川内原子力発電所1号炉、2号炉審査資料

TTS-053

地盤（敷地の地質・地質構造）について （補足説明資料）

川内原子力発電所1号炉及び2号炉 設置変更許可申請書 比較表
地盤（地質・地質構造）について

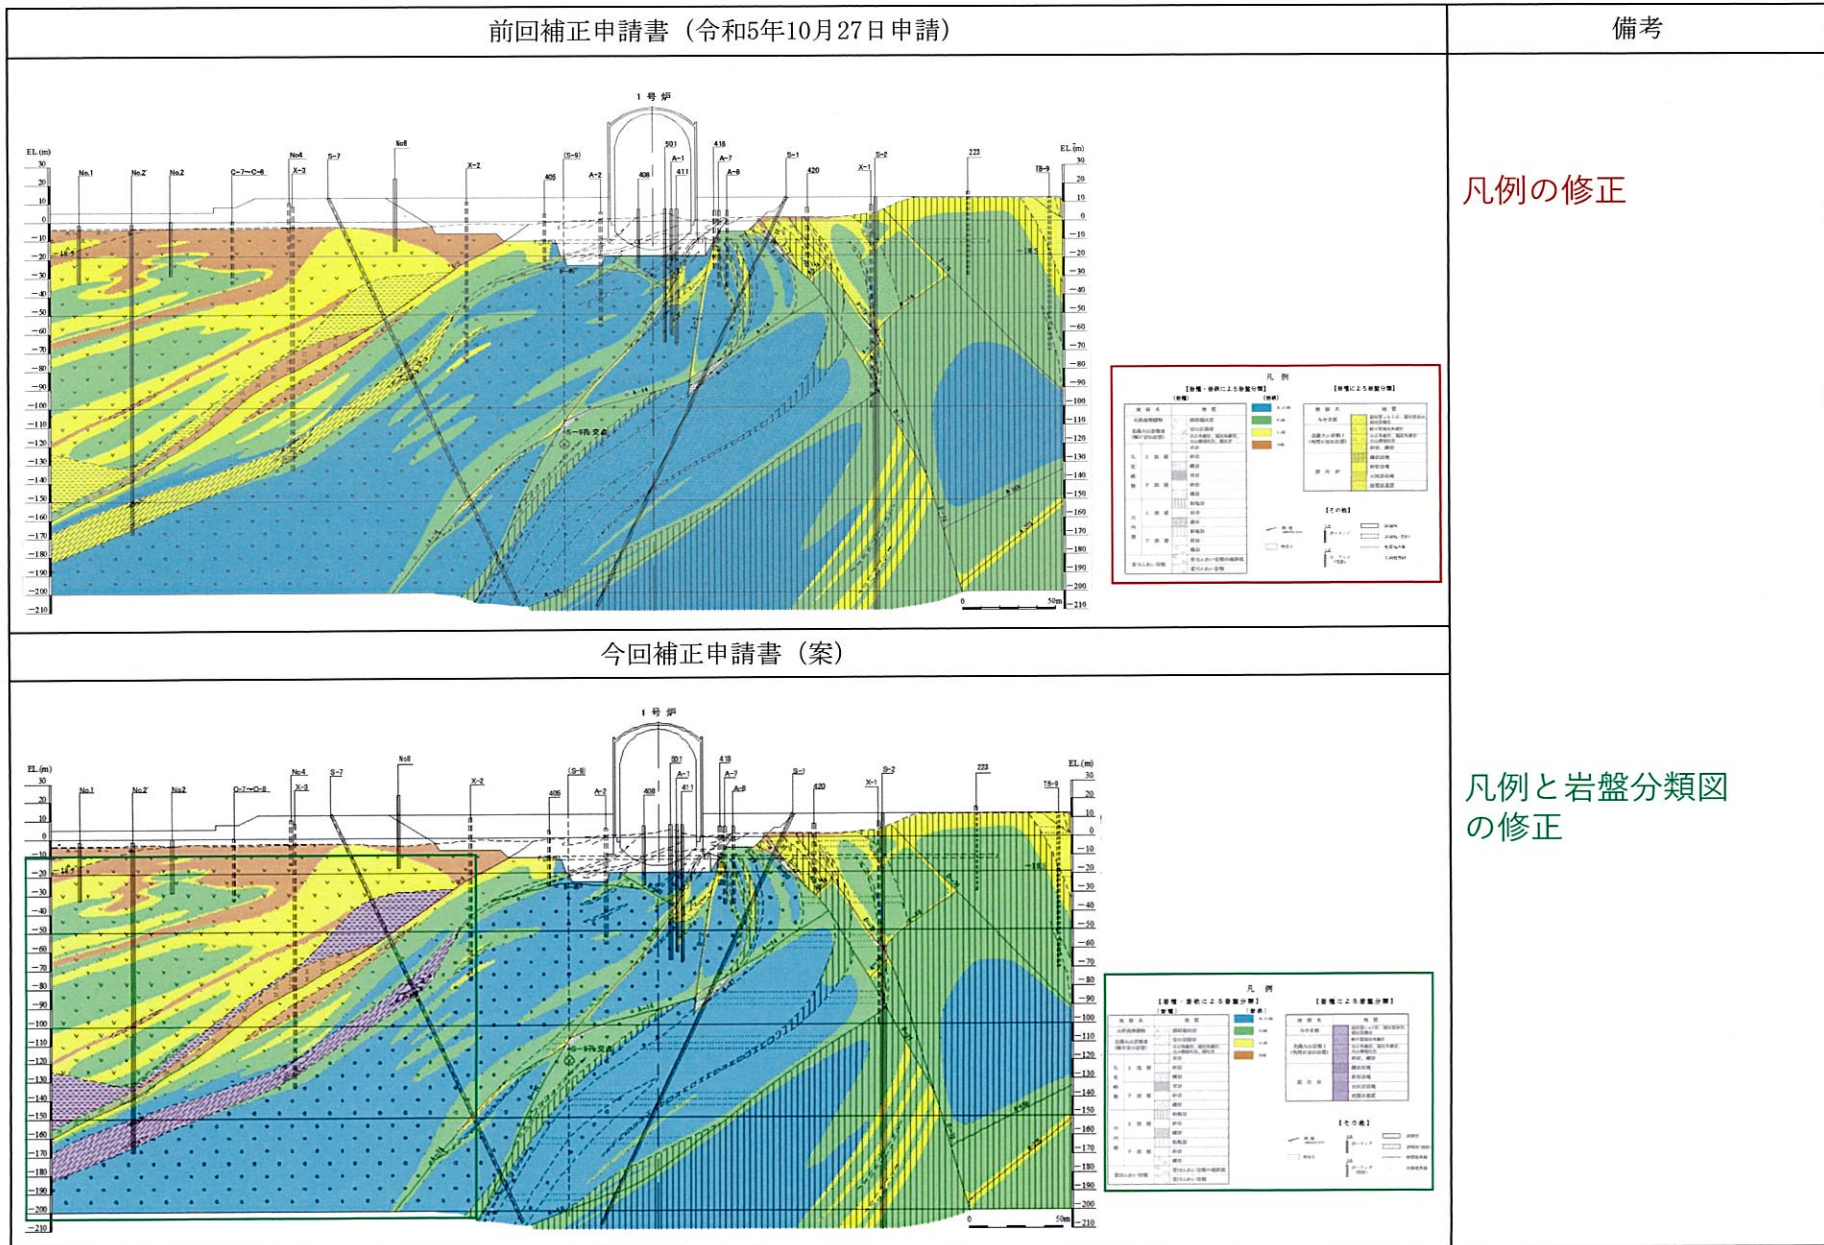
既許可申請書（平成29年4月5日許可）	前回補正申請書（令和5年10月27日申請）	備考																																																							
<p>記号凡例</p> <ul style="list-style-type: none"> ● ボーリング ○ ボーリング (EL. -18.5m以浅) E≡≡≡ 試験坑(既設調査) - - - 地質境界線 岩級境界線 — 断層 X X 断面図位置 <p>岩級凡例</p> <ul style="list-style-type: none"> B, C_H級 (青) みやま層 C_M級 (緑) 北薩火山岩類 I C_L級 (黄) 混在岩 D級 (茶) 断層 (破砕部を含む) <p>地質凡例</p> <table border="1"> <thead> <tr> <th>地質時代</th> <th>地層名</th> <th>地質</th> </tr> </thead> <tbody> <tr> <td rowspan="4">新第三紀</td> <td>火砕流堆積物</td> <td>溶結凝灰岩</td> </tr> <tr> <td>北薩火山岩類 II (輝石安山岩質)</td> <td>安山岩溶岩 火山角礫岩、凝灰角礫岩、 火山礫凝灰岩、凝灰岩</td> </tr> <tr> <td>みやま層</td> <td>凝灰質シルト岩、凝灰質砂岩、 凝灰質礫岩</td> </tr> <tr> <td>北薩火山岩類 I (角閃石安山岩質)</td> <td>軽石質凝灰角礫岩 火山角礫岩、凝灰角礫岩、 火山礫凝灰岩</td> </tr> <tr> <td rowspan="10">白亜紀</td> <td rowspan="2">混在岩</td> <td>礫岩岩塊 砂岩岩塊 石灰岩岩塊 泥質岩基質</td> </tr> <tr> <td>頁岩 砂岩 礫岩 頁岩</td> </tr> <tr> <td rowspan="2">久見崎層</td> <td>上部層 砂岩 礫岩 頁岩</td> </tr> <tr> <td>下部層 砂岩 礫岩</td> </tr> <tr> <td rowspan="2">川内層</td> <td>上部層 粘板岩 砂岩 礫岩</td> </tr> <tr> <td>下部層 粘板岩 砂岩 礫岩</td> </tr> <tr> <td>ジュラ紀</td> <td>変はんれい岩類</td> <td>変はんれい岩類の破砕部 変はんれい岩類</td> </tr> </tbody> </table>	地質時代	地層名	地質	新第三紀	火砕流堆積物	溶結凝灰岩	北薩火山岩類 II (輝石安山岩質)	安山岩溶岩 火山角礫岩、凝灰角礫岩、 火山礫凝灰岩、凝灰岩	みやま層	凝灰質シルト岩、凝灰質砂岩、 凝灰質礫岩	北薩火山岩類 I (角閃石安山岩質)	軽石質凝灰角礫岩 火山角礫岩、凝灰角礫岩、 火山礫凝灰岩	白亜紀	混在岩	礫岩岩塊 砂岩岩塊 石灰岩岩塊 泥質岩基質	頁岩 砂岩 礫岩 頁岩	久見崎層	上部層 砂岩 礫岩 頁岩	下部層 砂岩 礫岩	川内層	上部層 粘板岩 砂岩 礫岩	下部層 粘板岩 砂岩 礫岩	ジュラ紀	変はんれい岩類	変はんれい岩類の破砕部 変はんれい岩類	<p>凡例</p> <p>【岩種・岩級による岩盤分類】 (岩種)</p> <table border="1"> <thead> <tr> <th>地層名</th> <th>地質</th> <th>(岩級)</th> </tr> </thead> <tbody> <tr> <td>火砕流堆積物</td> <td>溶結凝灰岩</td> <td>B, C_H級</td> </tr> <tr> <td>北薩火山岩類 II (輝石安山岩質)</td> <td>安山岩溶岩 火山角礫岩、凝灰角礫岩、 火山礫凝灰岩、凝灰岩</td> <td>C_M級</td> </tr> <tr> <td rowspan="2">久見崎層</td> <td>上部層 砂岩 礫岩</td> <td>C_L級</td> </tr> <tr> <td>下部層 頁岩 砂岩 礫岩</td> <td>D級</td> </tr> <tr> <td rowspan="2">川内層</td> <td>上部層 粘板岩 砂岩 礫岩</td> <td></td> </tr> <tr> <td>下部層 粘板岩 砂岩 礫岩</td> <td></td> </tr> <tr> <td>変はんれい岩類</td> <td>変はんれい岩類の破砕部 変はんれい岩類</td> <td></td> </tr> </tbody> </table> <p>【岩種による岩盤分類】</p> <table border="1"> <thead> <tr> <th>地層名</th> <th>地質</th> </tr> </thead> <tbody> <tr> <td>みやま層</td> <td>凝灰質シルト岩、凝灰質砂岩、 凝灰質礫岩</td> </tr> <tr> <td>北薩火山岩類 I (角閃石安山岩質)</td> <td>軽石質凝灰角礫岩 火山角礫岩、凝灰角礫岩、 火山礫凝灰岩</td> </tr> <tr> <td rowspan="2">混在岩</td> <td>礫岩岩塊 砂岩岩塊 石灰岩岩塊 泥質岩基質</td> </tr> </tbody> </table> <p>【その他】</p> <ul style="list-style-type: none"> — 断層 (破砕部を含む) E≡≡≡ 試験坑(投影) - - - 地質境界線 岩級境界線 ● ボーリング ○ ボーリング (EL. -18.5m以浅) X X 断面図位置 <p>岩盤分類図の凡例の修正</p>	地層名	地質	(岩級)	火砕流堆積物	溶結凝灰岩	B, C _H 級	北薩火山岩類 II (輝石安山岩質)	安山岩溶岩 火山角礫岩、凝灰角礫岩、 火山礫凝灰岩、凝灰岩	C _M 級	久見崎層	上部層 砂岩 礫岩	C _L 級	下部層 頁岩 砂岩 礫岩	D級	川内層	上部層 粘板岩 砂岩 礫岩		下部層 粘板岩 砂岩 礫岩		変はんれい岩類	変はんれい岩類の破砕部 変はんれい岩類		地層名	地質	みやま層	凝灰質シルト岩、凝灰質砂岩、 凝灰質礫岩	北薩火山岩類 I (角閃石安山岩質)	軽石質凝灰角礫岩 火山角礫岩、凝灰角礫岩、 火山礫凝灰岩	混在岩	礫岩岩塊 砂岩岩塊 石灰岩岩塊 泥質岩基質	<p>備考</p>

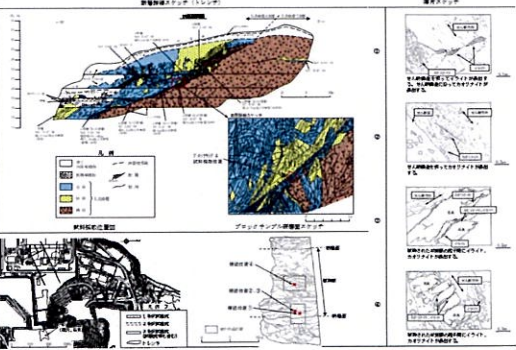
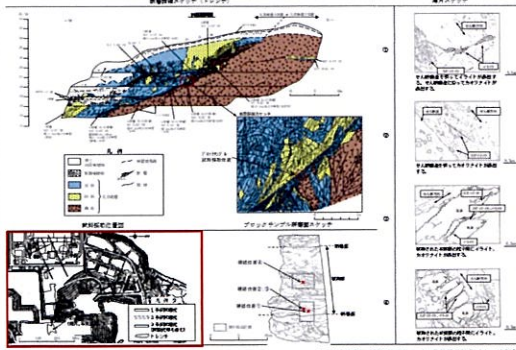
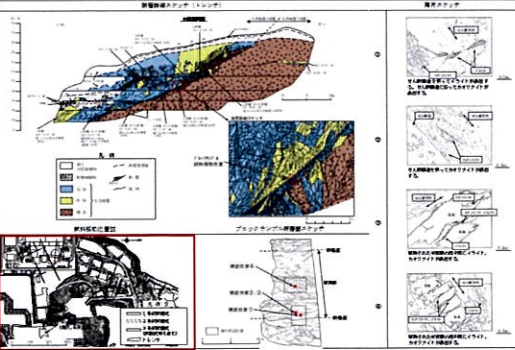
既許可申請書（平成29年4月5日許可）	前回補正申請書（令和5年10月27日申請）	今回補正申請書（案）	備考
<p>既許可申請書の地盤図。左下に断面図があり、その一部が赤い枠で囲まれている。</p>	<p>前回補正申請書の地盤図。断面図の赤い枠が緑色に塗り替えられている。</p>	<p>今回補正申請書（案）の地盤図。断面図の赤い枠はそのまま残っている。</p>	<p>敷地の地形 変更の反映</p>

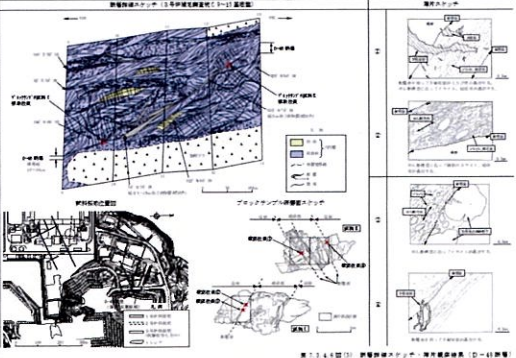
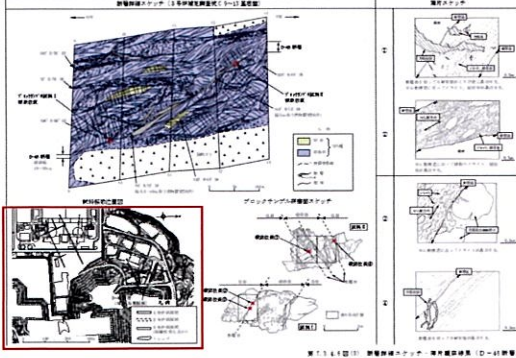
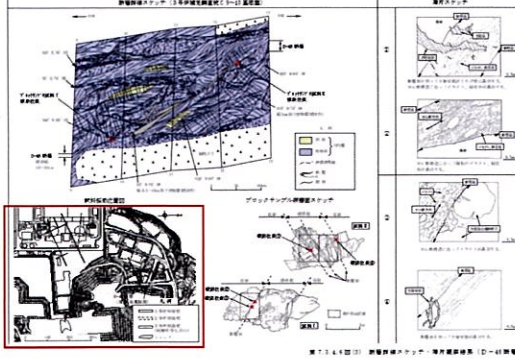
既許可申請書（平成29年4月5日許可）	前回補正申請書（令和5年10月27日申請）	今回補正申請書（案）	備考
 <p>既許可申請書の地盤図面。上部は断面図、下部は平面図。地質構造と基礎位置を示している。</p>	 <p>前回補正申請書の地盤図面。赤枠で囲った箇所は前回補正申請で変更された箇所を示している。</p>	 <p>今回補正申請書の地盤図面。緑枠で囲った箇所は今回補正申請（案）で変更された箇所を示している。</p>	<p>敷地の地形 変更の反映</p>

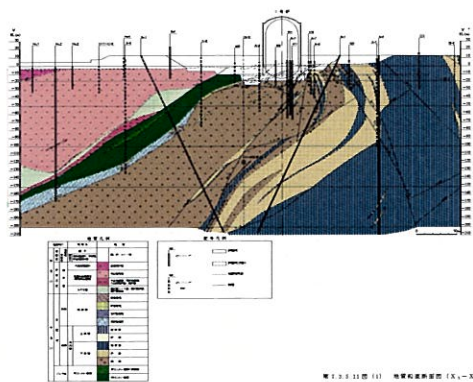
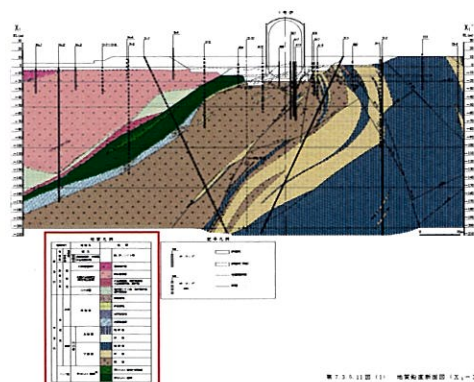
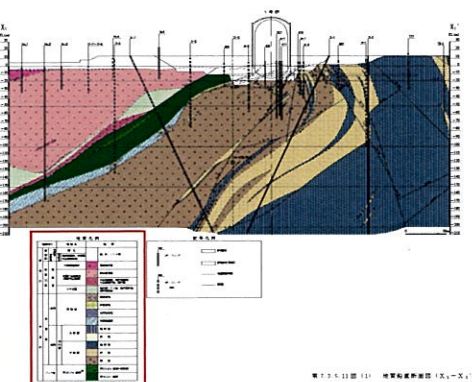
既許可申請書（平成29年4月5日許可）	前回補正申請書（令和5年10月27日申請）	今回補正申請書（案）	備考
<div data-bbox="203 311 734 670" style="border: 1px solid black; height: 225px;"></div> <div data-bbox="224 678 369 694"><input type="checkbox"/> 図面上の記載から作成できません</div> <div data-bbox="571 670 728 678">第7.3.3.18節 地質学等調査図（EL-18-186）</div>	<div data-bbox="734 311 1265 670" style="border: 1px solid black; height: 225px;"></div> <div data-bbox="750 678 896 694"><input type="checkbox"/> 図面上の記載から作成できません</div> <div data-bbox="1097 670 1254 678">第7.3.3.18節 地質学等調査図（EL-18-186）</div>	<div data-bbox="1265 311 1796 670" style="border: 1px solid black; height: 225px;"></div> <div data-bbox="1288 678 1433 694"><input type="checkbox"/> 図面上の記載から作成できません</div> <div data-bbox="1624 670 1780 678">第7.3.3.18節 地質学等調査図（EL-18-186）</div>	<p style="color: red; text-align: center;">凡例の修正</p>

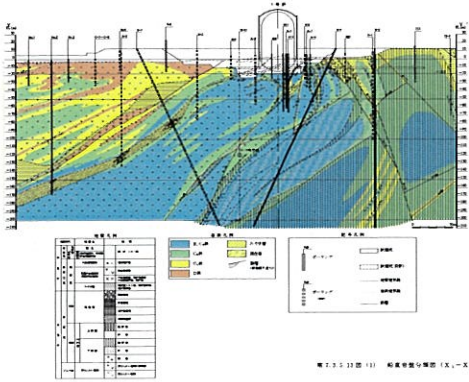
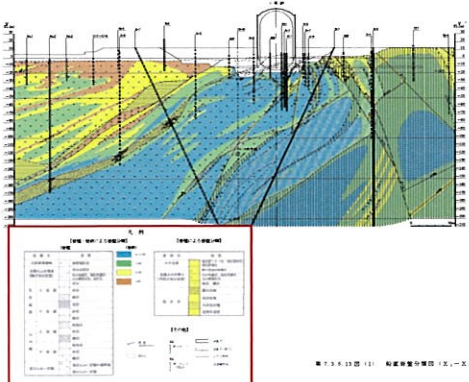
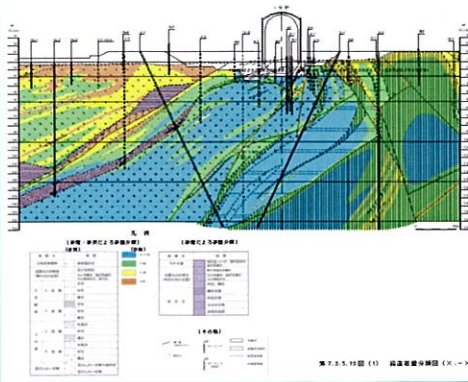
既許可申請書（平成29年4月5日許可）	前回補正申請書（令和5年10月27日申請）	今回補正申請書（案）	備考
<div data-bbox="203 298 734 667" style="border: 1px solid black; height: 231px;"></div> <div data-bbox="203 667 734 1487"> <input type="checkbox"/> 既許上の範囲から削除できません <small>■ 7.3.3.12図 水平地盤分層図 (EL=14.5m)</small> </div>	<div data-bbox="741 298 1263 667" style="border: 1px solid black; height: 231px;"></div> <div data-bbox="741 667 1263 1487"> <input type="checkbox"/> 既許上の範囲から削除できません <small>■ 7.3.3.12図 水平地盤分層図 (EL=14.5m)</small> </div>	<div data-bbox="1270 298 1798 667" style="border: 2px solid green; height: 231px;"></div> <div data-bbox="1270 667 1798 1487"> <input type="checkbox"/> 既許上の範囲から削除できません <small>■ 7.3.3.12図 水平地盤分層図 (EL=14.5m)</small> </div>	<p>凡例の修正</p> <p>凡例と図 の修正</p>
